高所作業車(自走式)の改善措置に関するお知らせ

2025年2月14日、高所作業車(自走式)の一部の車両について、下記内容の改善措置を環境省へ届出いたしました。

改善箇所説明図

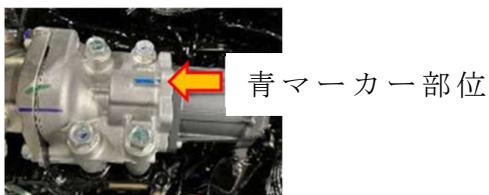
高所作業車に搭載したエンジンにおいて吸気コレクタ、カンザ締結ボルトのトルク不足が発生した。
そのため、そのまま使用を続けると走行時の振動等で緩みが発生し、最悪の場合、排気ガス漏れに至るおそれがある

吸気コレクタ、カンザ締結ボルトを規定トルクで締め付ける。

規定トルクで締め付け後、EGR 本体の頂部に青マーカでマーキングをする。
